**Proposta d'un sistema de
depuració d'aigües
residuals
a la vall de Santa Fe
(Fogars de Montclús)**

Aquesta memòria pretén discutir el concepte global del projecte presentat per l'OTPN, el seu sistema de càlcul i la tecnologia proposada.

Per tant, l'objecte del present document és aportar una proposta alternativa al projecte d'Estació Depuradora d'Aigües residuals (EDAR), elaborat pels serveis tècnics de l'OTPN, que el mes de febrer de l'any 2015 va ser qüestionat per la CSM.

1.Proposta semi centralitzada

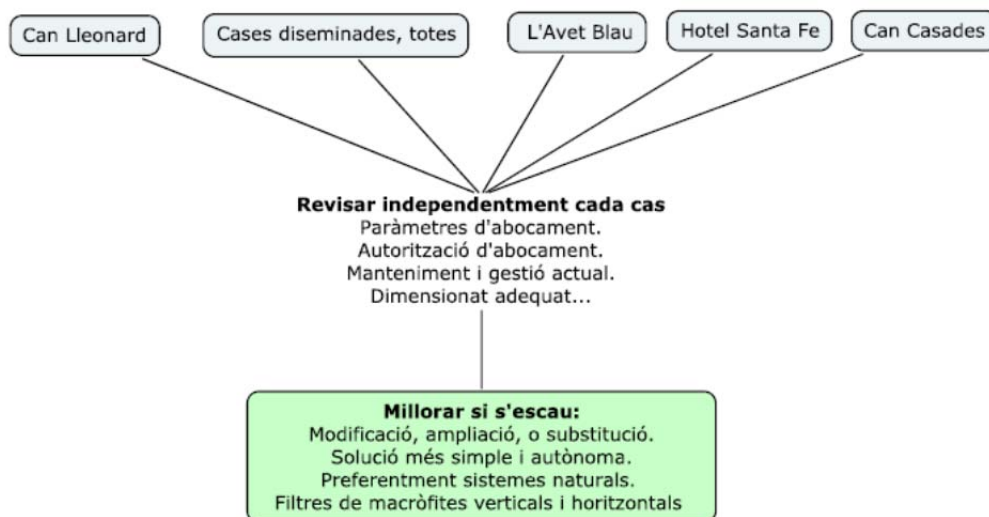
No obstant, en el cas de les edificacions que queden més a la vora (Avet Blau, Can Casades i l'Hotel Santa Fe), i tenen pendents i terrenys favorables, una centralització puntual de baixa intensitat d'infraestructures també podria ser una possibilitat. Proposem doncs aquestes dues variants.

La primera d'aquestes variants, que denominem semi-descentralitzada pateix del problema d'aconseguir un lloc comú on ubicar la planta de tractament. En aquest sentit, arrossega els mateixos inconvenients que el projecte proposat per l'OTPN tot i que, en aquest cas concret, s'eviten altres problemes relacionats amb el funcionament d'una planta convencional com la proposada inicialment.
